Krycí list ZBV

III/1161 Žilina - Ploskov

sil. III/1161 Žilina - Ploskov v km 0,000 - 2,710

Iniciátor Změny: Zhotovitel Předmět Změny: Menší výměra sanace a změna skladby		
Menší výměra sanace a změna skladby. Před započítáním prací při předání staveniště byla provedena pochůzka, za účasti TDI objednatele a zhotovitele. Objednatel určil místa k sanaci, které byly označené a zaměřené. Následně se provedly sondy konstrukčních vrstev v místech určených k sanaci, kde byla zjištěna nedostatečná tloušťka nestmelené podkladní vrstvy. Na základě těchto zjištění bylo konstatováno, že sanace krajů vozovky bude provedena následovně. ŠD v tl. 350 mm, ACL 22+ 80 mm a ACO 11+ 50 mm. Po zaměření míst určených k sanaci bylo zjištěno, že plocha sanace je menší, než bylo v zadání. Změna bude vyčíslena a předložena k odsouhlasení.

361/64

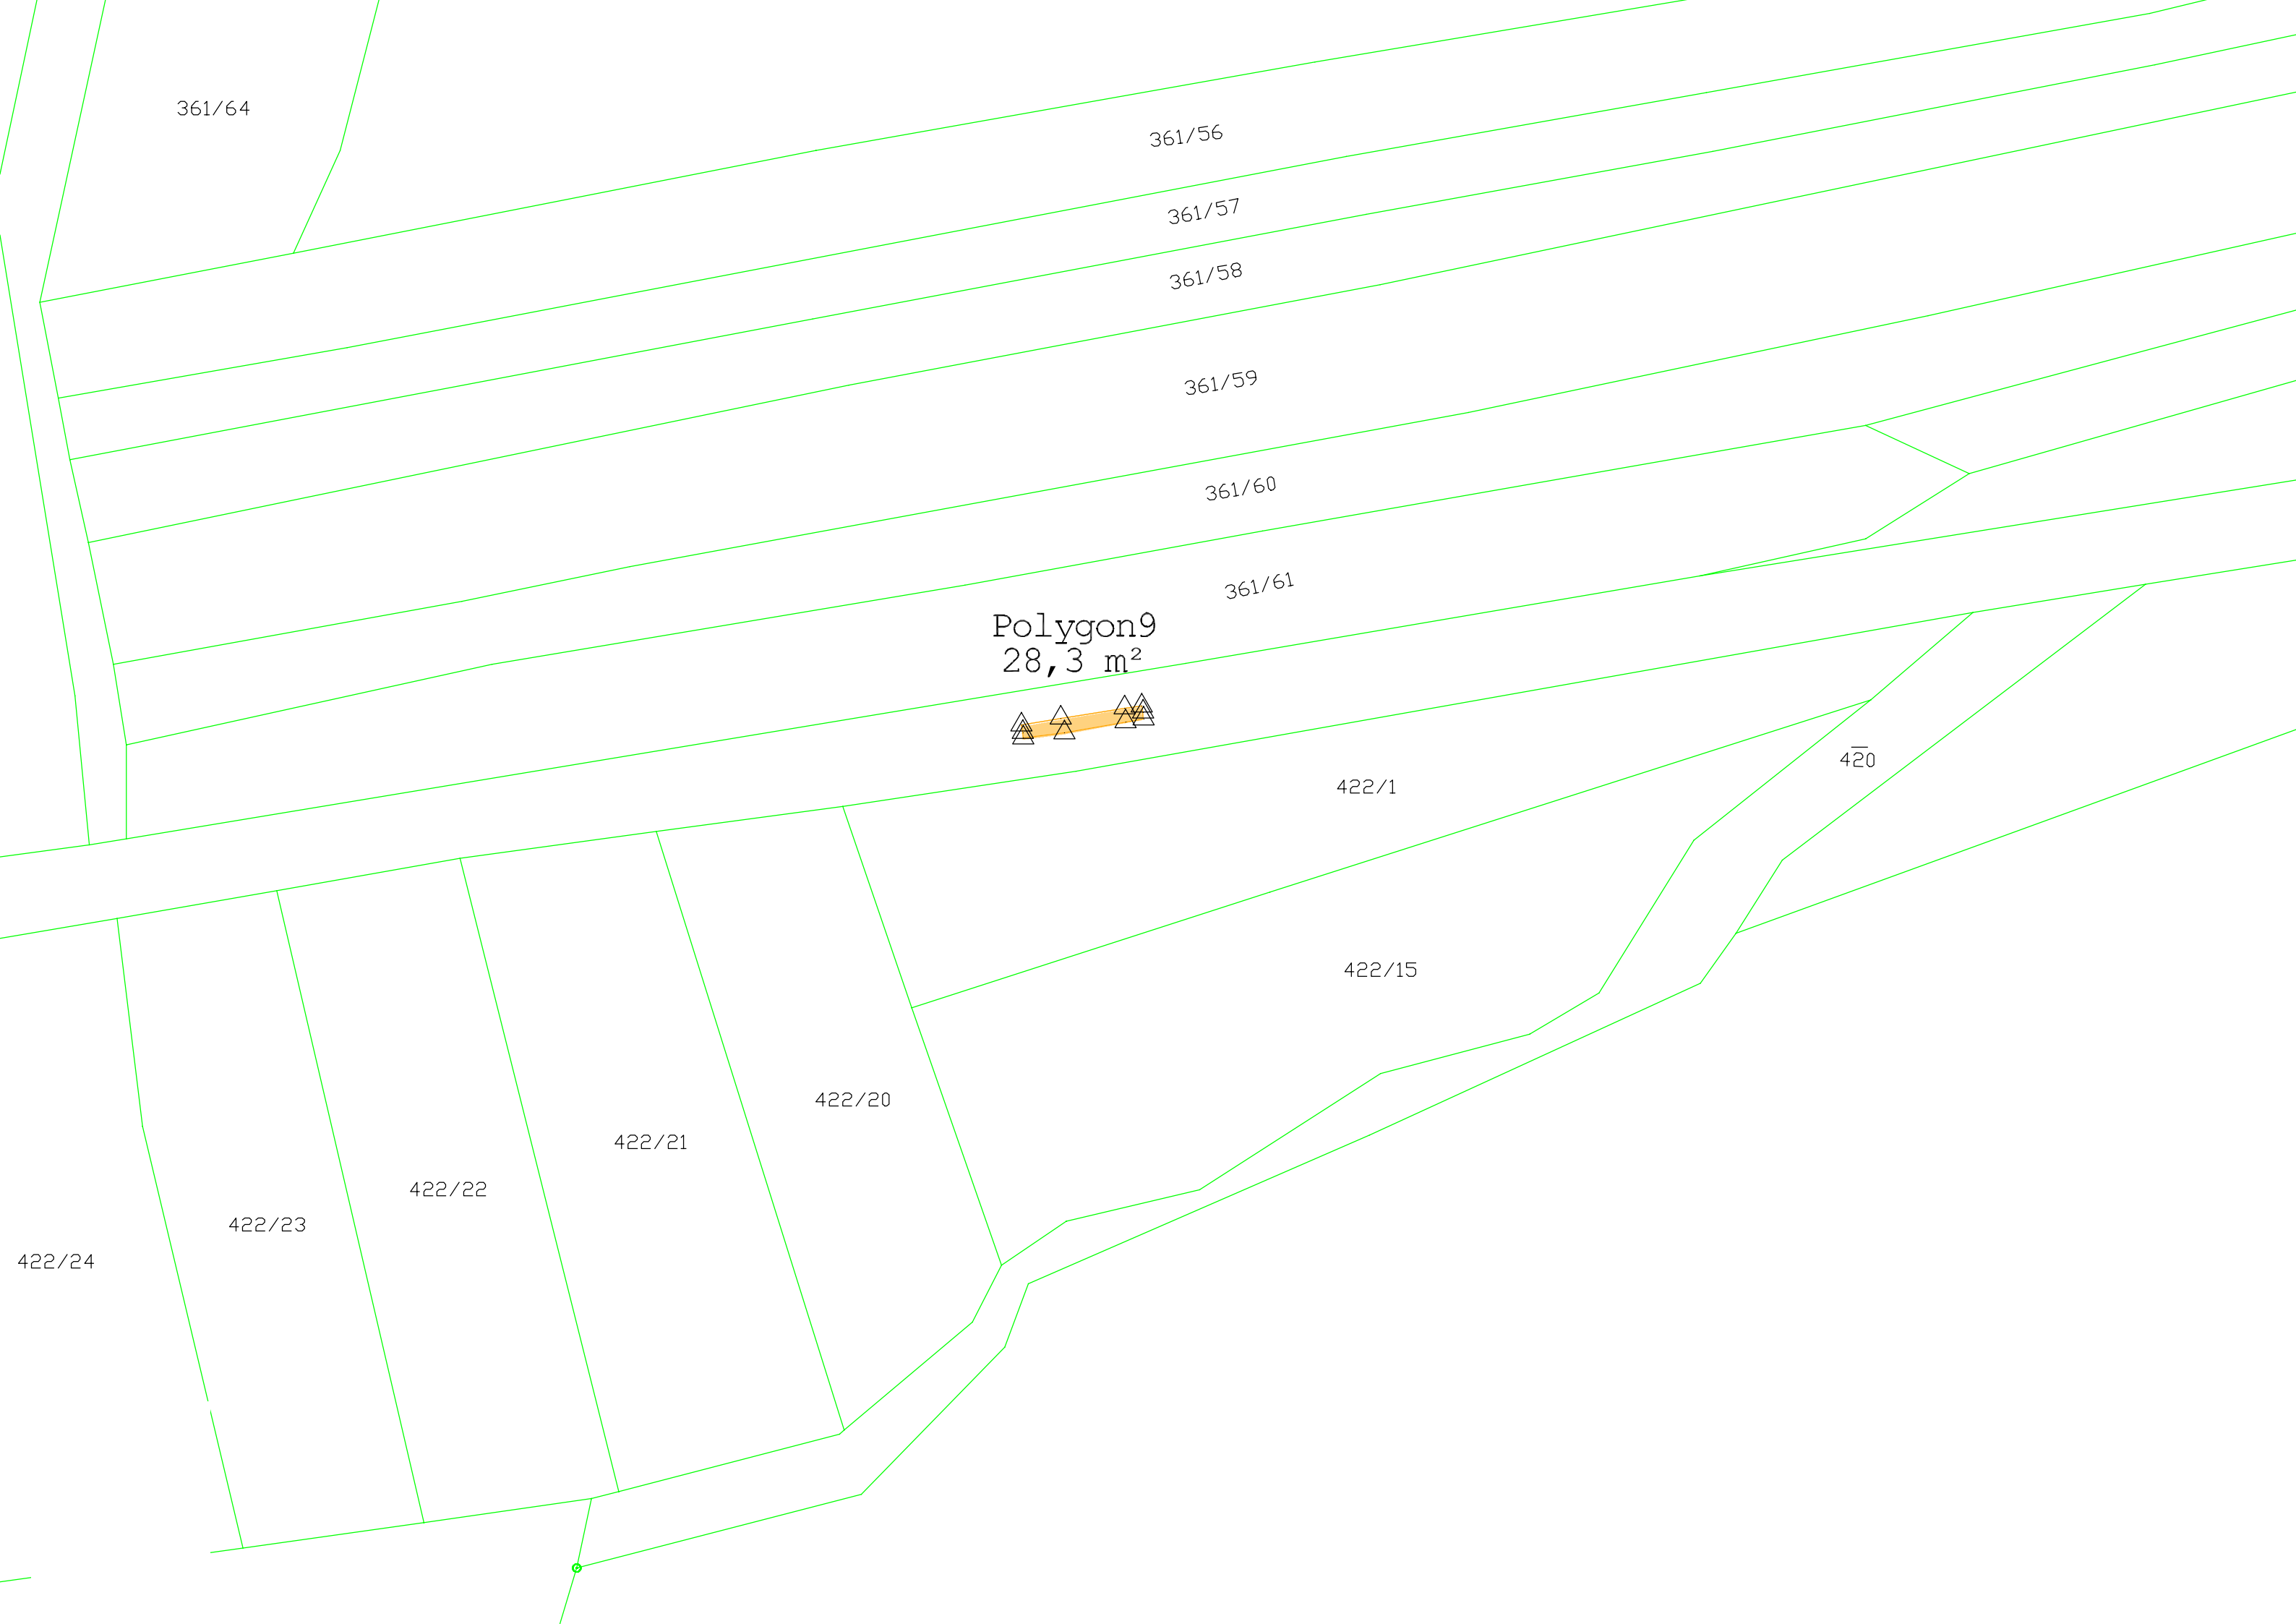
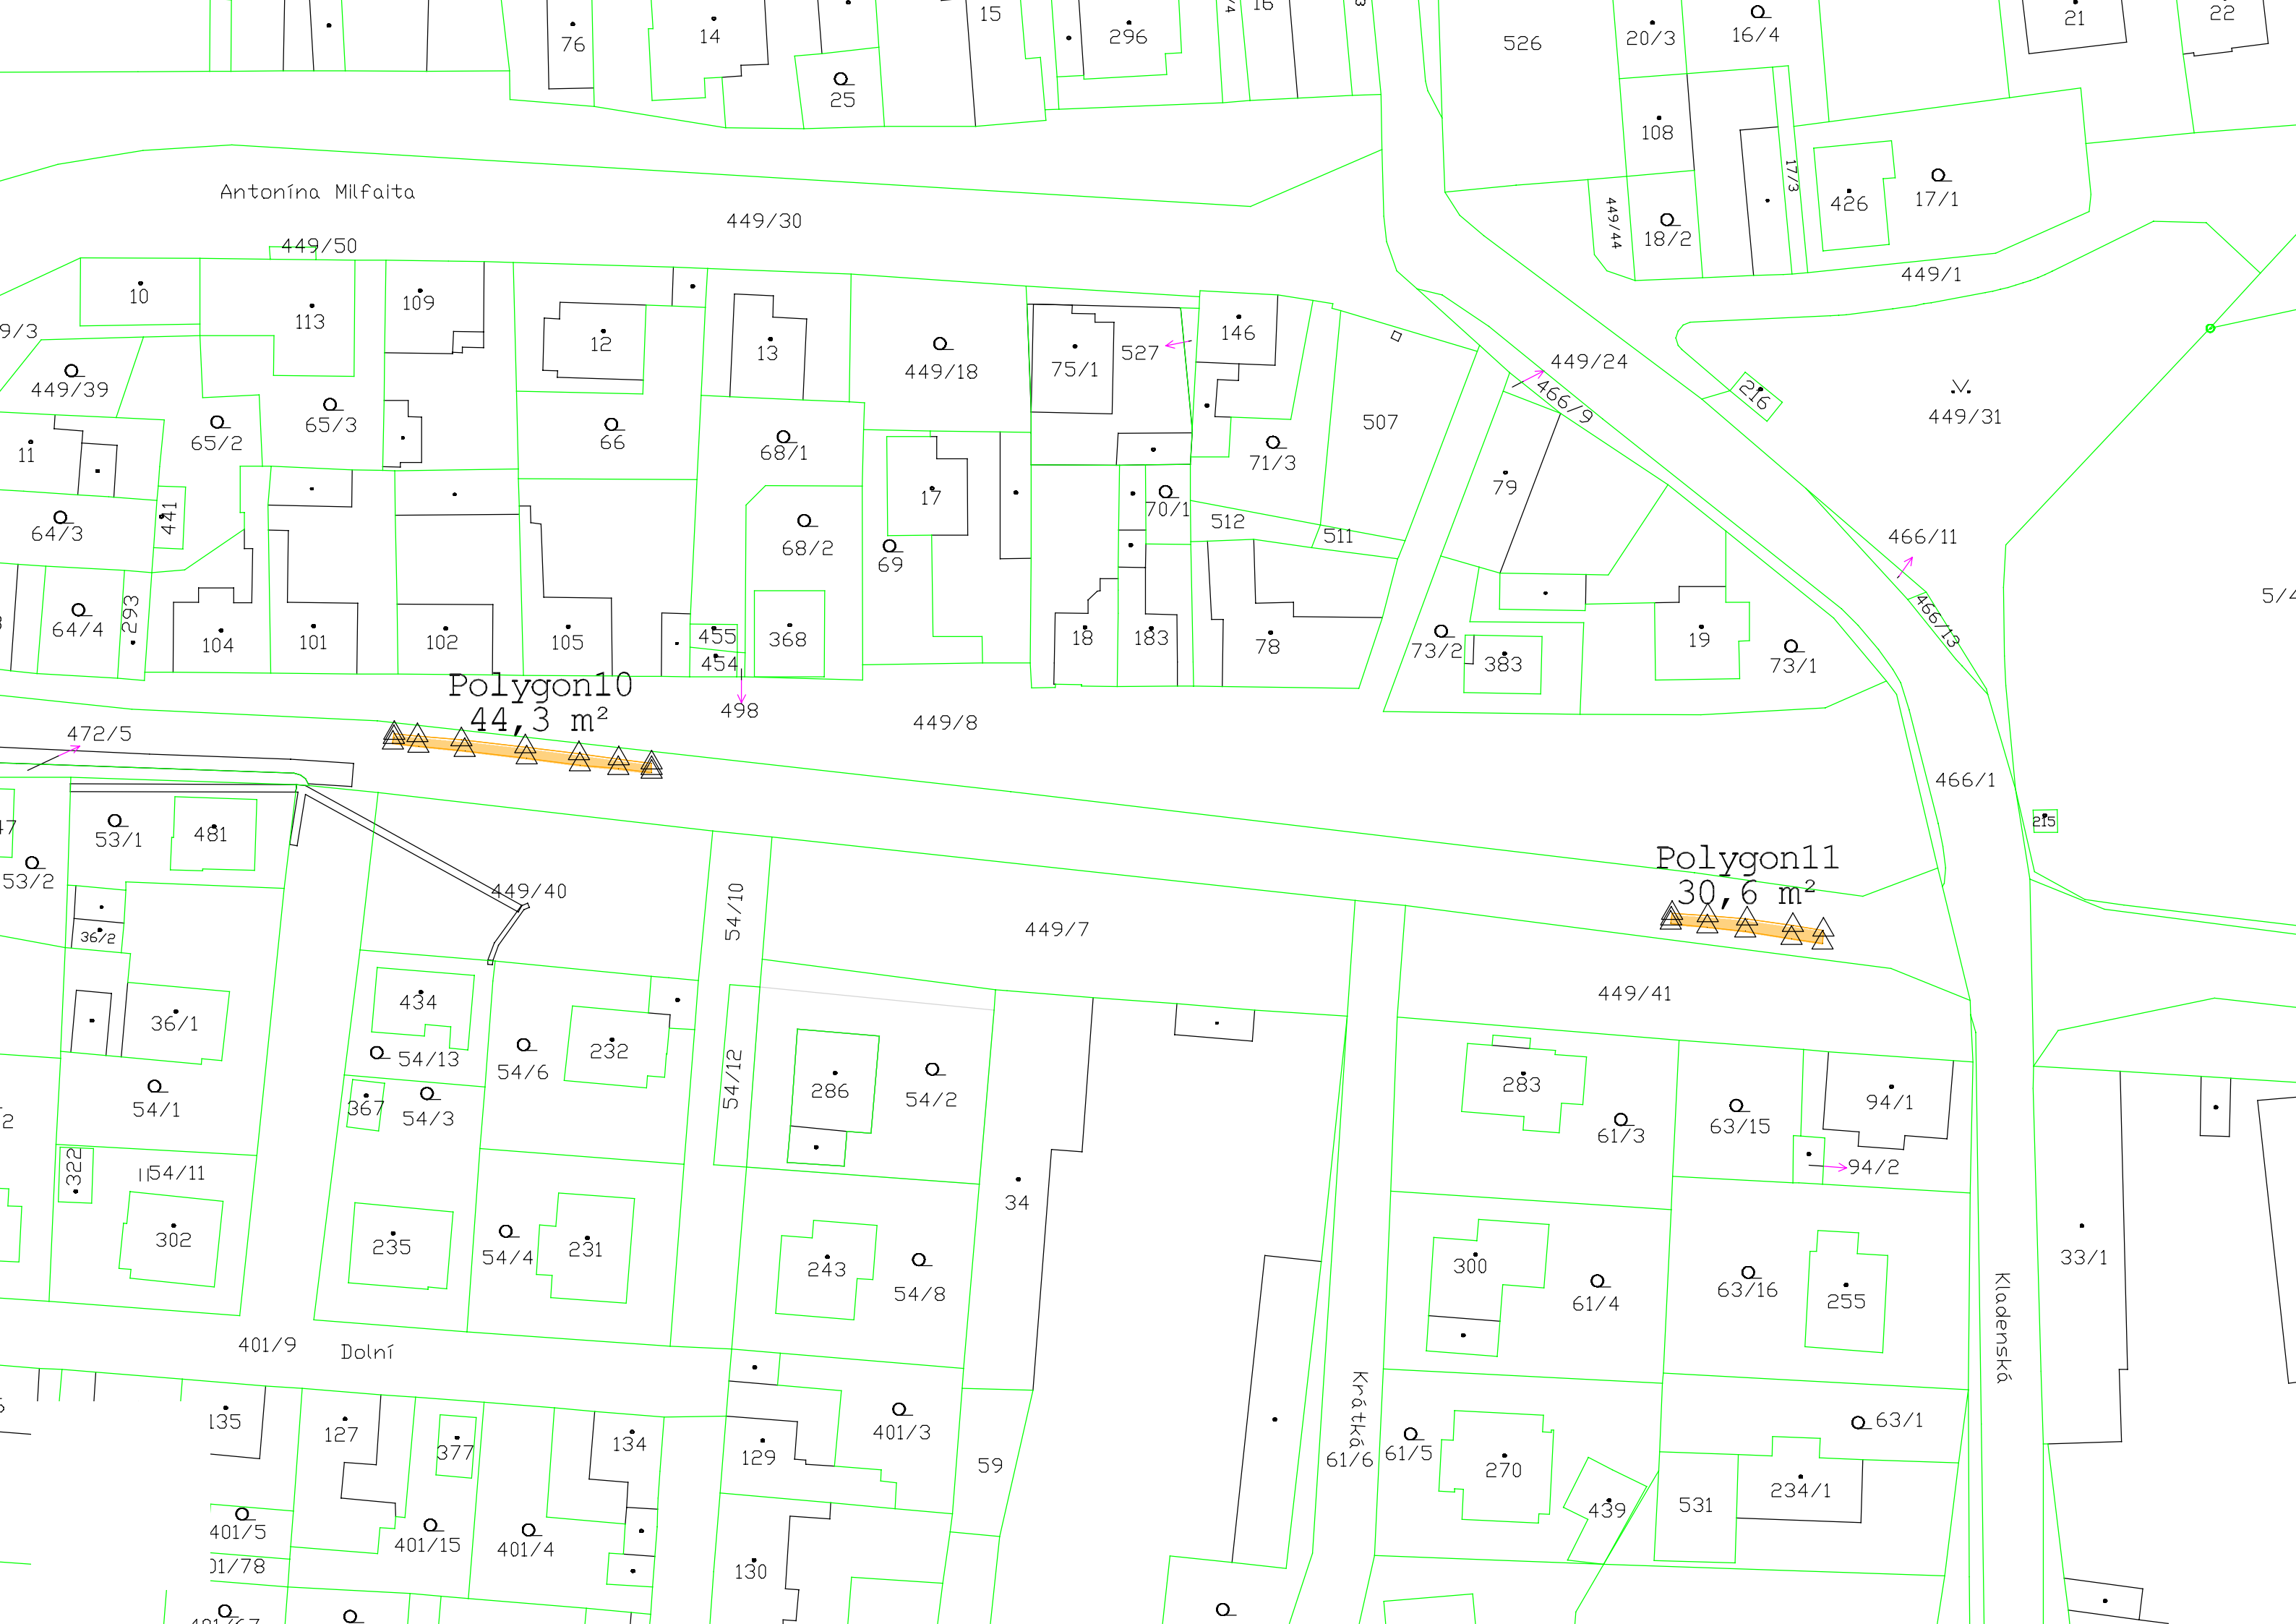
Po zaměření míst určených k sanaci bylo zjištěno, že plocha sanace je menší, než bylo v zadání. Změna byla vyčíslena dle skutečného zaměření. Změny v rozsahu stavebních prací jsou písemně zdokumentovány a budou doloženy zaměřením.

Po zaměření míst určených k sanaci bylo zjištěno, že plocha sanace je menší, než bylo v zadání. Změna byla vyčíslena dle skutečného zaměření.

Jméno	Oblast
Polygon1	41,6 m ²
Polygon2	5,0 m ²
Polygon3	315,0 m ²
Polygon4	189,2 m ²
Polygon5	214,8 m ²
Polygon6	39,6 m ²
Polygon7	57,1 m ²
Polygon8	76,4 m ²
Polygon9	28,3 m ²
Polygon10	44,3 m ²
Polygon11	30,6 m ²
celkem:	1041,9 m ²
